## 改善箇所説明図

### 基準不適合箇所

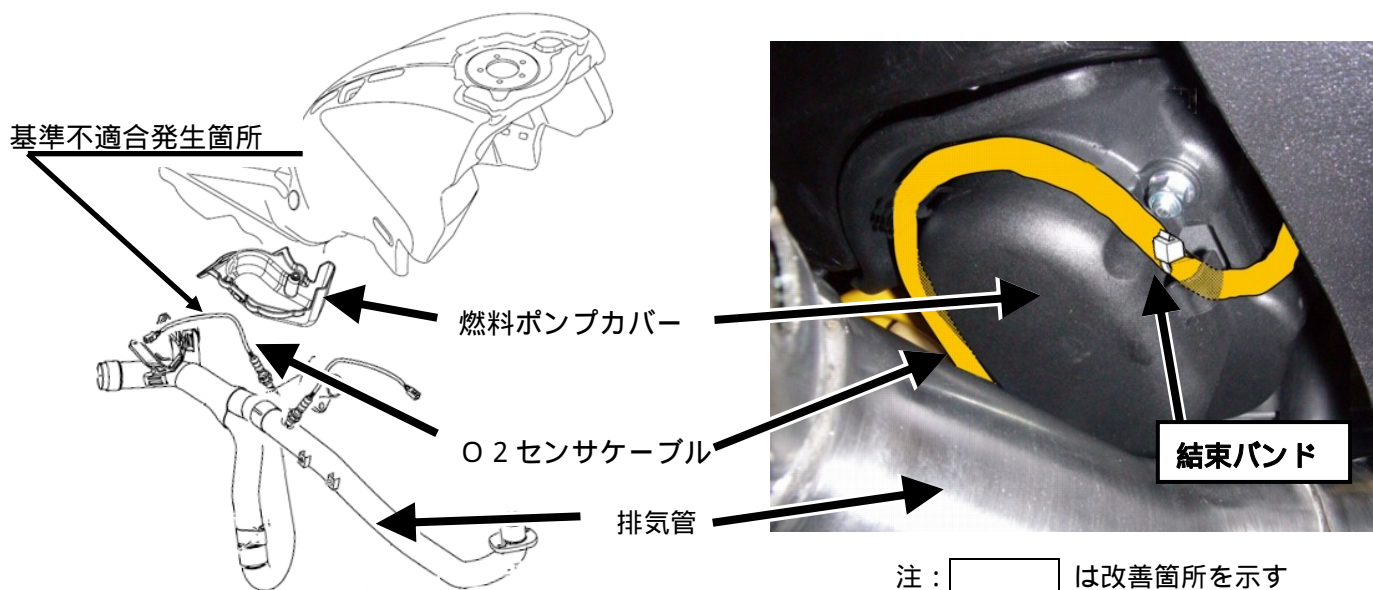
リヤシリンダ側のO<sub>2</sub> センサケーブルの固定が不適切なため、排気管と干渉することがある。そのため、当該ケーブルが損傷して、排出ガス基準値を超えるおそれがある。

全車両、燃料ポンプカバーの既定の場所に、結束バンドでO<sub>2</sub> センサケーブルを固定する。当該ケーブルに損傷がある場合は新品と交換する。

識別： フューエルタンク右側、リアサブフレーム奥に白いペイントを行う。
